Stadt Leverkusen

Vorlage Nr. 2022/1651

Erneuerung der Straße Am Kettnersbusch in Opladen
- Planungsbeschluss

Anlage 1_Lageplan

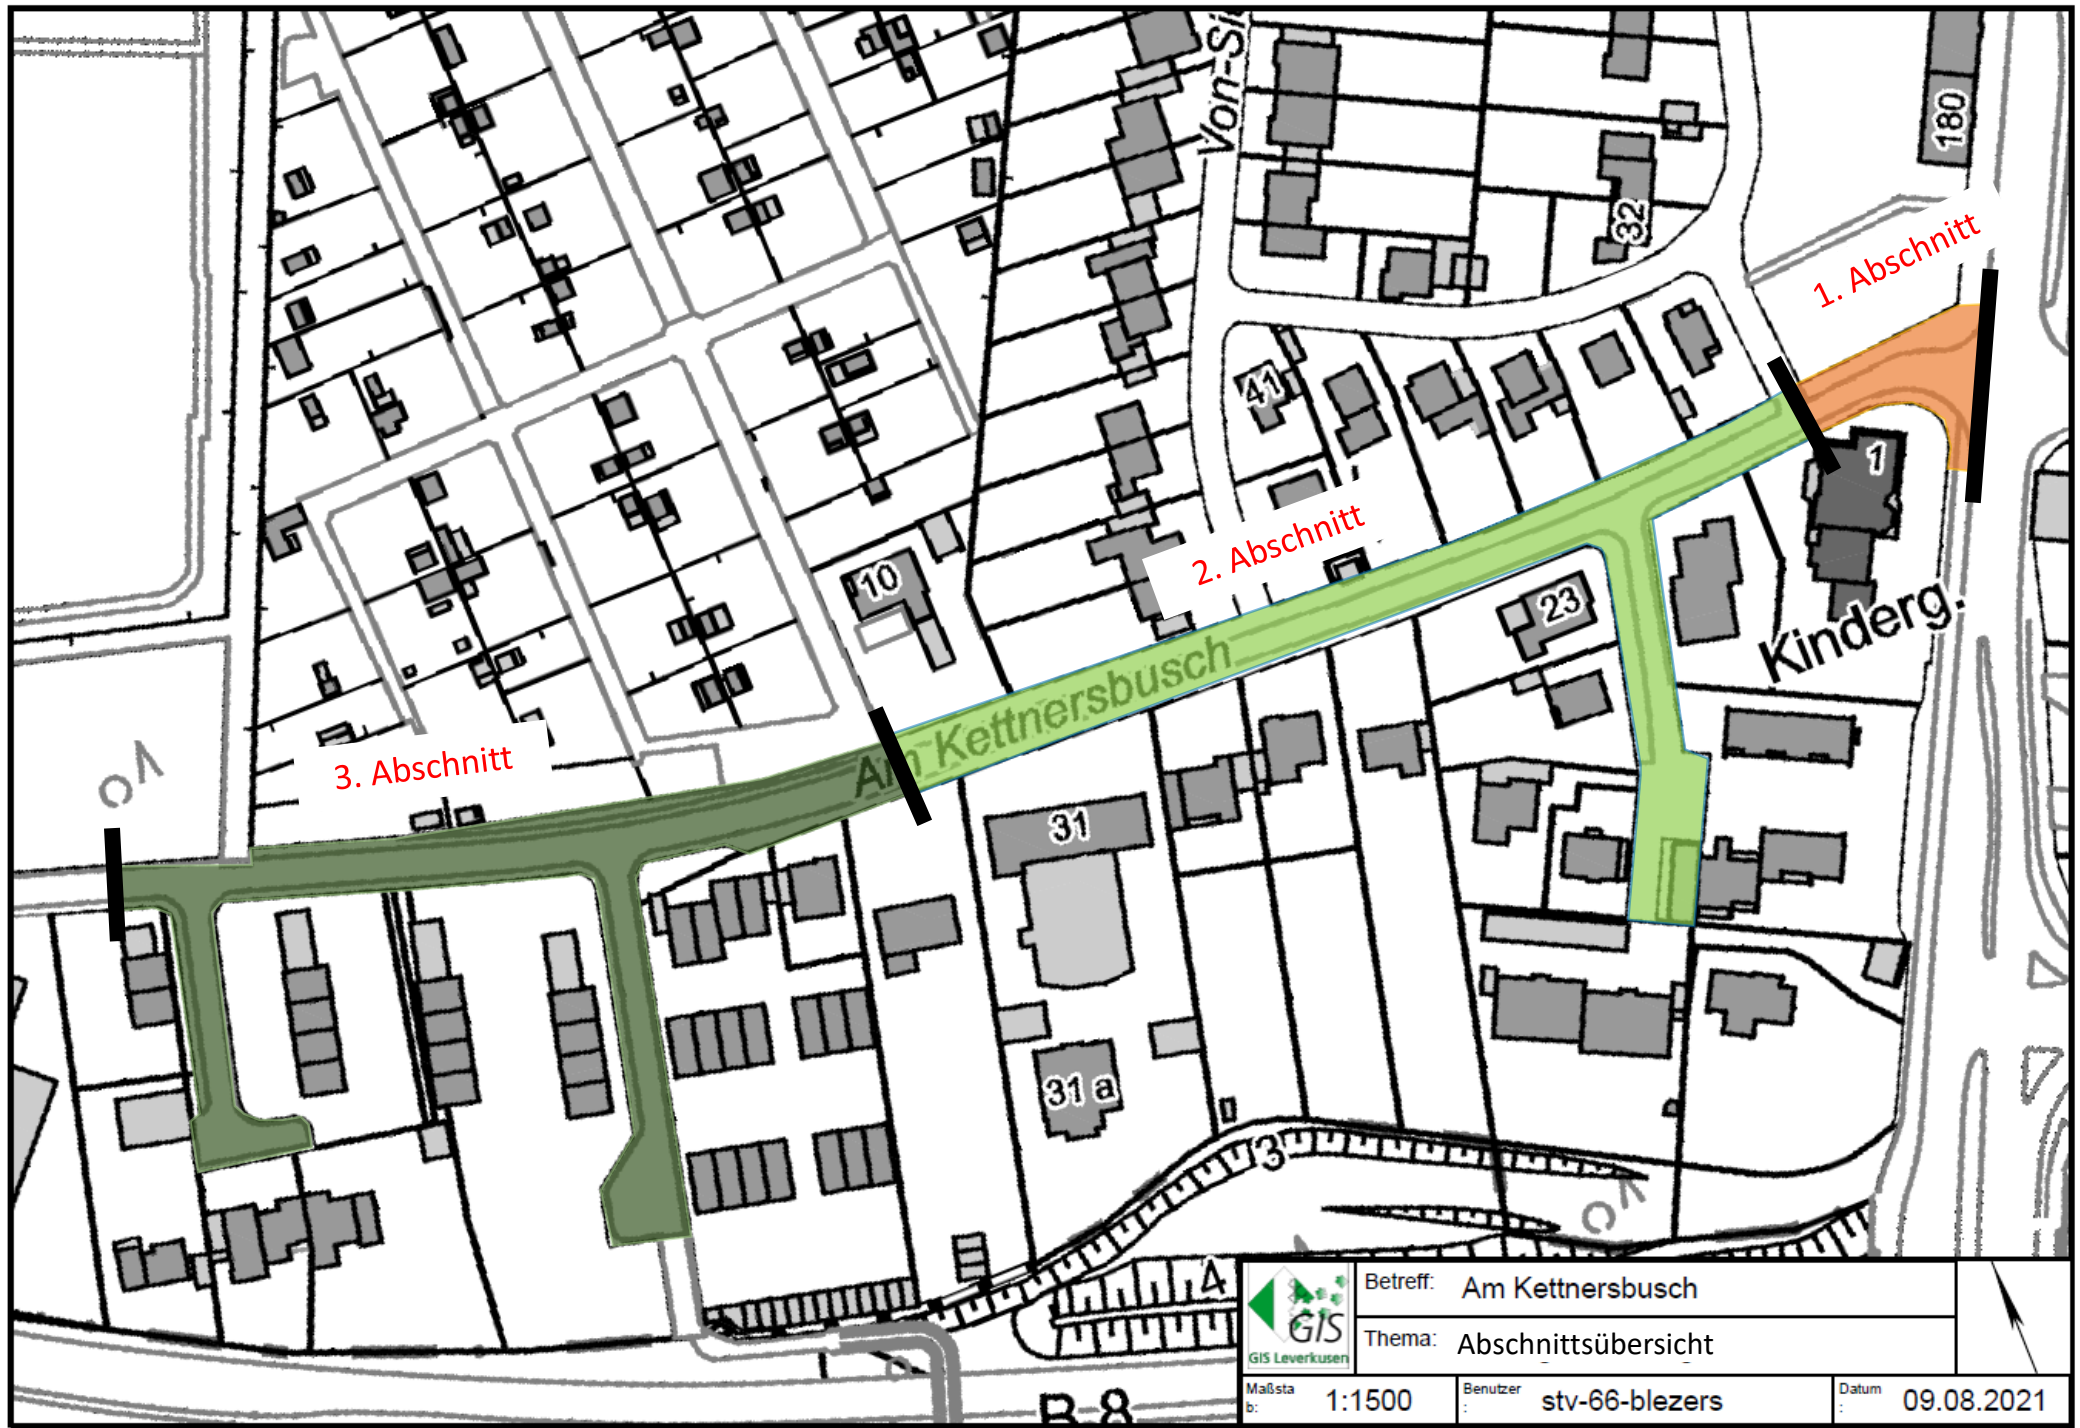
Eingaben	Abwägung der Fachbereiche
Ein Ausbau ist nicht notwendig. Eine reine Instandsetzung der obersten Fahrbahnschicht ist ausreichend.	Das vorliegende Bodengutachten sowie die ergänzenden Lastplattendruckversuche zeigen auf, dass eine Instandsetzung nicht ausreichend ist. Nur teilweise kann auf den vorhandenen Untergrund aufgebaut werden, wo dies möglich ist wird dies im Rahmen des Ausbaus berücksichtigt.
Warum erfolgte kein endgültiger Ausbau des Abschnitts zwischen Arnold-Ohletz-Straße und der Zufahrt zur Kleingartenanlage	Begründungen für den bisher fehlenden Endausbau sind nicht dokumentiert.
Anzahl der Parkstände sollte erhöht werden und der Grünstreifen zwischen den Bäumen sollte weiterhin für weitere Parkmöglichkeiten genutzt werden	Der vorhandene Grünstreifen zwischen der Einmündung Arnold-Ohletz-Straße und der Zufahrt zur Kleingartenanlage bleibt baulich unverändert.
Entfall der Parkstände im Bereich der Hausnummern 25 und 27	Der vorhandene Grünstreifen zwischen der Einmündung Arnold-Ohletz-Straße und der Zufahrt zur Kleingartenanlage bleibt baulich unverändert.

Keine neuen Baumstandorte vorsehen - auch nicht in den Stichstraßen sondern diese als Parkstände ausgestalten	Die Stichwege sollen durch die geplante Umgestaltung deutlicher als verkehrsberuhigter Bereich wahrgenommen werden. Vor diesem Hintergrund und der politischen Vorgabe - 1.000 neue Bäume pro Jahr im Stadtgebiet – sollen auch neue Baumstandorte einen Beitrag zu den stadtweiten Klimazielen leisten.
Parkstände als Anwohnerparken vorsehen	Nach Umsetzung der Baumaßnahme wird die Parkplatzsituation zunächst beobachtet und ggf. neu bewertet
In den Stichstraßen soll kein teurer Pflasterbelag sondern ein kostengünstigerer Ausbau in Asphaltbeton erfolgen	Die Kostenansätze für die Bauweise in Asphalt-/ oder Pflasterdeckschicht unterscheiden sich nicht. Bei beiden Ausbauebenen wird die Belastungsklasse 0,3 PKW-Verkehr einschließlich geringem Schwerverkehrsanteil angenommen. Durch den unterschiedlichen Ausbau des Hauptstraßenzuges (Asphaltbauweise) sowie der Stichstraßen (Pflasterbauweise) wird die verkehrliche Nutzung der Stichstraßen als reine Wohnstraßen / verkehrsberuhigter Bereich unterstrichen.

Mehr geschwindigkeitsreduzierende Elemente einbauen	Im Rahmen des Entwurfs wurde bereits durch die Planung eines vorgezogenen Gehweges und die damit verbundene Reduzierung des Fahrbahnquerschnittes ein geschwindigkeitsreduzierendes Element eingebaut. Weitere Einbauten sind aufgrund

der Länge der Straßenzüge aus verkehrsplanerischer Sicht nicht sinnvoll.
Einfassung der Grünflächen	Die Grünflächen werden zum größten Teil durch einen Bord zur Fahrbahn hin abgegrenzt. Aufgrund von starken Durchwurzungen muss in einigen Bereichen auf eine Einfassung der Grünflächen mittels einer Bordanlage verzichtet werden.
Umwandlung der Straße als Fahrradstraße	Aus Sicht der angestrebten Mobilitätswende ist eine Umwandlung als Fahrradstraße denkbar und könnte bei positiven politischen Beschluss im Zuge der Ausbauplanung oder später vorgesehen werden.
Regelung des Verkehrsflusses während der Baumaßnahme	Zum jetzigen Zeitpunkt liegt noch kein Bauzeitenplan für die Maßnahme vor. Bezüglich des Bauablaufs werden nach erfolgtem Beschluss Abstimmungen mit der zuständigen Straßenverkehrsbehörde und den Technischen Betrieben Leverkusen AöR erfolgen. Die verkehrlichen Einschränkungen werden so gering wie möglich gehalten.

Für die Zukunft erforderliche Glasfaserkabel sollen vorgesehen werden.	Die Eingabe wurde den zuständigen Ansprechpartnern weitergeleitet.
